ADDITIF A L'ETUDE D'IMPACT DU DOSSIER D'ENQUETE

Figure 1 : Identification des casiers de l'ISDI de Capvern

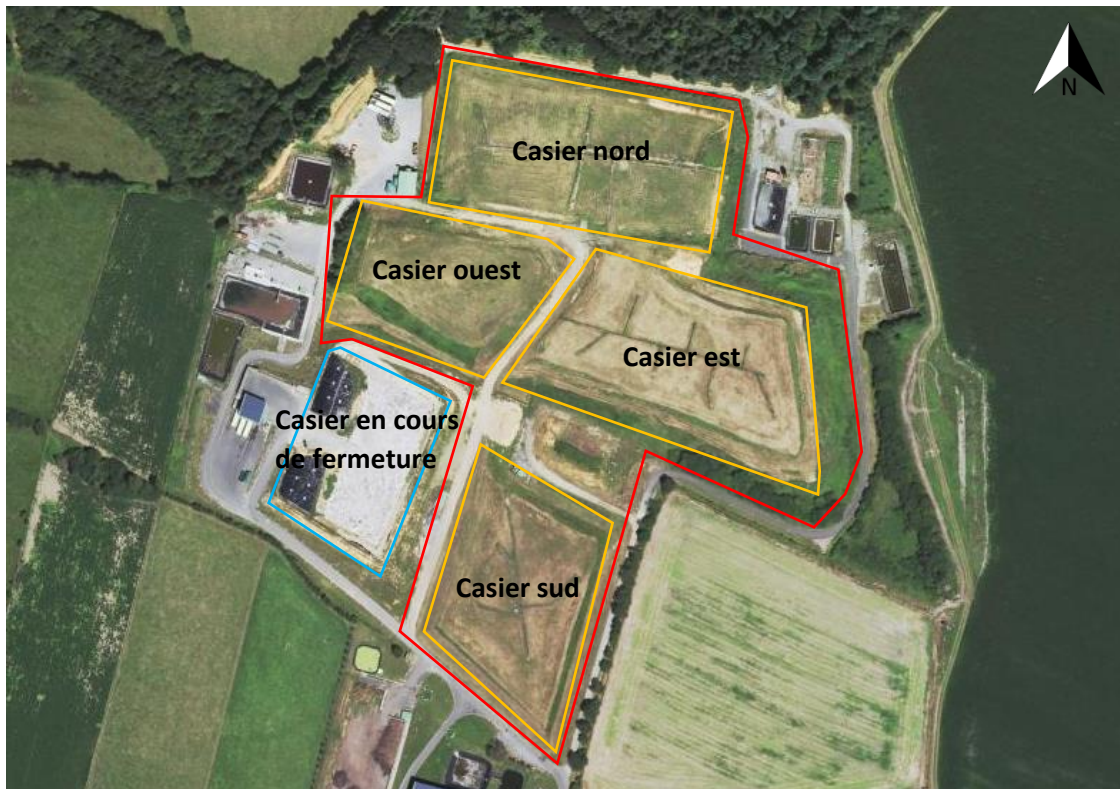
- Observation générale : Clarifier le nom et la localisation des casiers concernés sur des plans.
Réponse : L'ISDI de Capvern compte actuellement 5 casiers, dont 4 clos et un qui devait faire l'objet d'une fermeture en 2019. Le projet ne porte que sur les 4 casiers clos. Le plan de masse mentionne de plus ancienne décharge ouest et ancienne décharge est, qui correspondent aux deux casiers clos centraux est et ouest, comme indiqué sur la figure suivante.

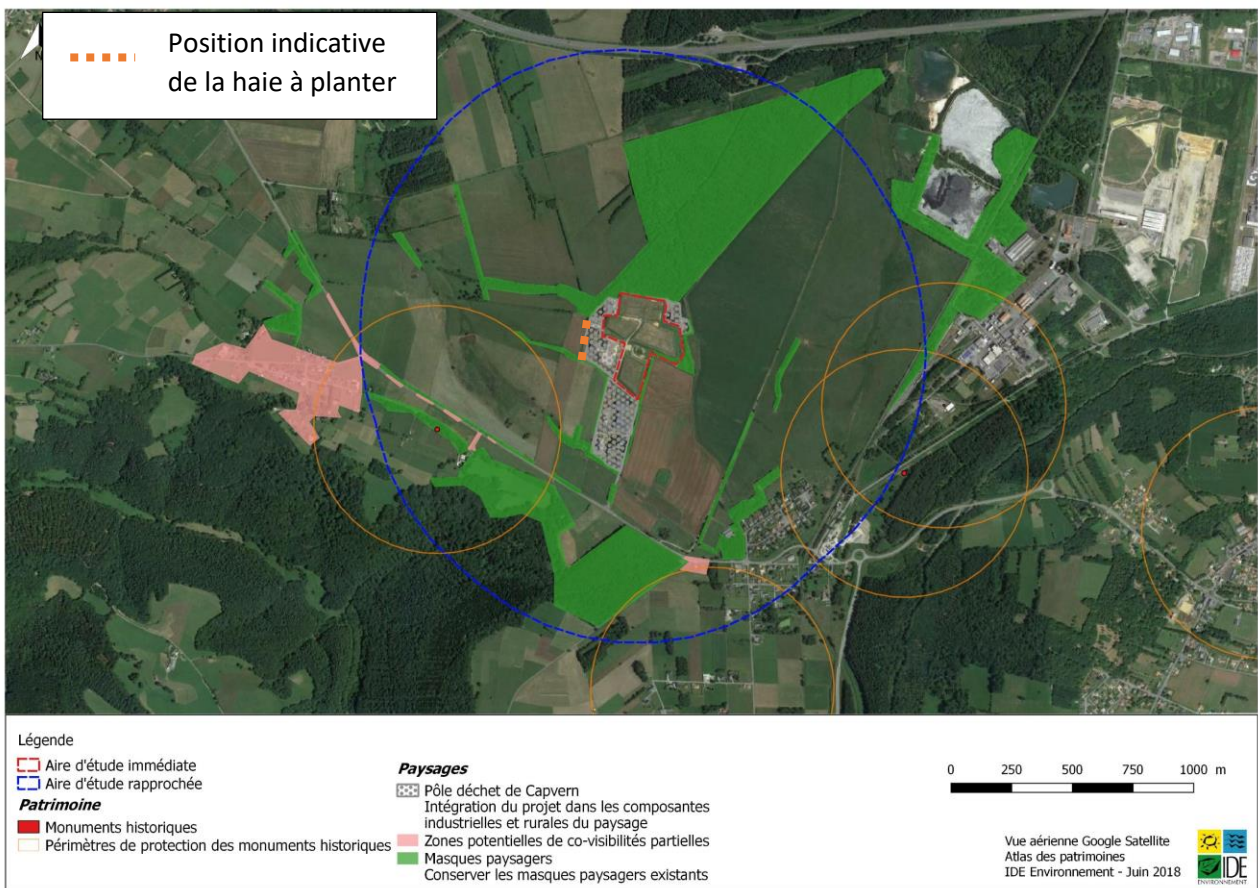
- P. 159 Mesure de réduction en phase exploitation : plantations diverses visant la mise en valeur des paysages.

Dans ce cadre, l'étude d'impact préconise la plantation et le renforcement de haies existantes afin de limiter les co-visibilités les plus importantes. Des vues sur le site étant en effet possibles depuis des habitations situées au sud-ouest, la mesure prévoit de planter une haie à l'ouest en périphérie du site de l'ISDN. Cette mesure peut alors être complétée de la façon suivante :

R2.2b – Dispositif de limitation des nuisances envers les populations humaines					
R2.2k – Plantations diverses visant la mise en valeur des paysages					
E	R	C	A	R2.2 : Réduction technique en phase exploitation / fonctionnement	
Thématique environnementale :		Milieu physique	Milieu naturel	Milieu humain	Paysage et patrimoine
Descriptif de la mesure :					
En phase exploitation, les éventuelles nuisances du parc photovoltaïque sur le milieu humain seront exclusivement visuelles. Des covisibilités partielles existent en effet avec des habitations au sud-ouest, et avec la route longeant le site au sud.

Une haie sera plantée le long des limites de l'ISDN afin de compléter le maillage de haies et boisements existant et limiter les covisibilités sur le site.

Cette haie sera réalisée avec des essences locales, favorables à la biodiversité et non envahissantes telles que le charme (*Carpinus betulus*), le hêtre (*Fagus sylvatica*), le frêne (*Fraxinus excelsior*) ou le troène commun (*Ligustrum vulgare*).
